BIG Weiden e.V.

Öff Neuaufstellung Regionalplan - Stellungnahme zum Planentwurf zur Neuaufstellung des Regionalplans für den Regierungsbezirk Köln

Abbildung 1 – Planentwurf zeichnerische Festlegung Köln-Weiden (vergrößert)

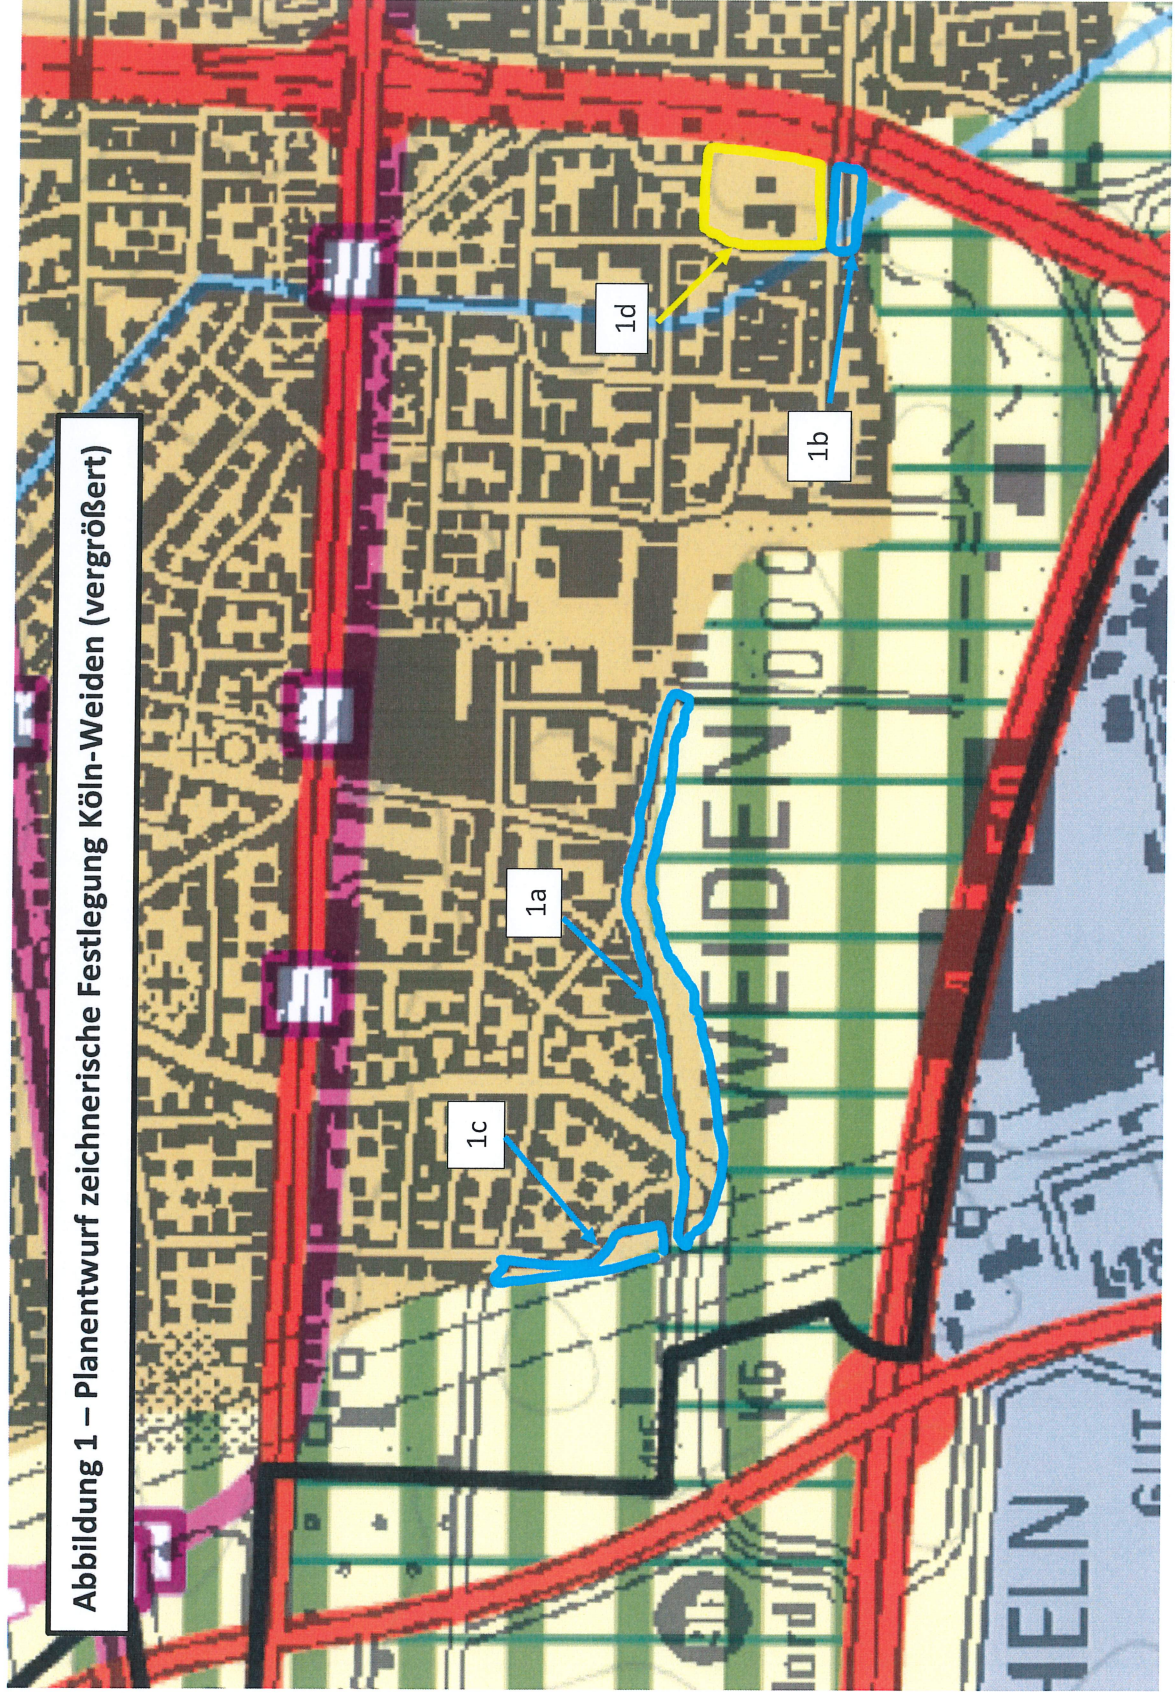
Im **Stadtteil Köln-Weiden** nehmen die zeichnerischen Festlegungen des Regionalplanentwurfs **Arrondierungen der „Allgemeinen Siedlungsbereiche („ASB“)**

- **südlich des Frechener Wegs und südlich der Potsdamer Straße (vgl. Abb. 1, Ziff. 1a),**
- **südlich der Jungbluthgasse zwischen Autobahn A1 und Ignystraße (vgl. Abb. 1, Ziff. 1b) und**
- **westlich der Straße am Rapohl (vgl. Abb. 1, Ziff. 1c)**

zu Lasten des Grünzug West vor.

Wir bitten dringend darum, diese Arrondierungen zurückzunehmen. Selbst wenn es sich bei diesen Abweichungen gegenüber den zeichnerischen Festlegungen im rechtskräftigen Regionalplan lediglich um Unschärfen handeln sollte, müssen diese korrigiert werden. Eine Signalwirkung für eine (schleichende) weitere Bebauung des Grünzug West muss vermieden werden.

Aus diesem Grund regen wir dringend an, neben einer Rücknahme der oben beschriebenen Arrondierungen auch das im rechtskräftigen Regionalplan fälschlich als ASB ausgewiesene

- **Grundstück nördlich der Jungbluthgasse zwischen Ignystraße und Autobahn A1 (vgl. Abb. 1, Ziff. 1d) („Garten Müller“)**

im neu aufzustellenden Regionalplan als „Allgemeinen Freiraum- und Agrarbereich“ („**AFAB**“) auszuweisen. Das Grundstück, welches aktuell auf der Basis eines vorhabenbezogenen Bebauungsplans (Bebauungsplan (VEP) Nr. 59441/02 „Östlich Ignystrasse in Köln Weiden“) ¹ unter Berufung auf die nach § 35 Abs. 1 BauGB privilegierte Nutzung „Betrieb der gartenbaulichen Erzeugung“ genutzt wird, liegt im Geltungsbereich des Landschaftsplans und gehört zum Grünzug West ². Gemäß Landschaftsplan Köln enthält die Fläche geschützte Landschaftsbestandteile. Sie ist zudem Bestandteil der südwestlichen Grünradiale der Regionale 2010 „Zwischen schnellen Wegen“ ³.

Abbildung 2 (Quelle: Kölner Stadt-Anzeiger v. 19.07.2022, S. 21)

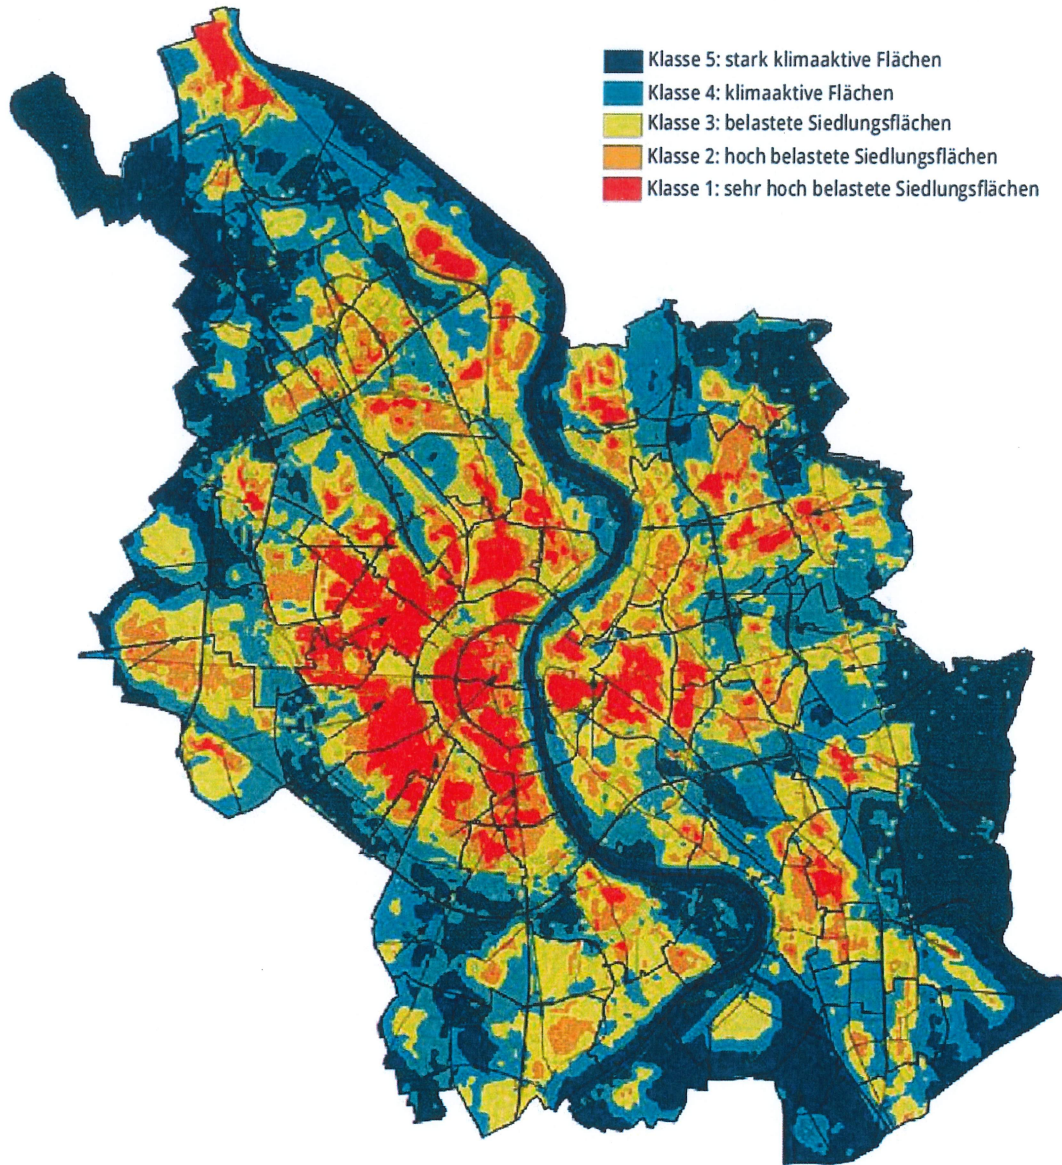
Die in den vergangenen Jahren wiederholt erfolgte Preisgabe und Versiegelung von Flächen, die Bestandteil des Grünzug West waren (als Beispiel sei hier die Bebauung südlich der Kronstädter Straße genannt), darf sich nicht fortsetzen. Dem Grünzug West kommt besondere Bedeutung als Frischluftschneise nicht nur für den Kölner Westen, sondern für das gesamte Stadtgebiet, zu (siehe dazu Abb. 2). Jeder weitere Eingriff in Flächen des Grünzug West ist strikt abzulehnen.
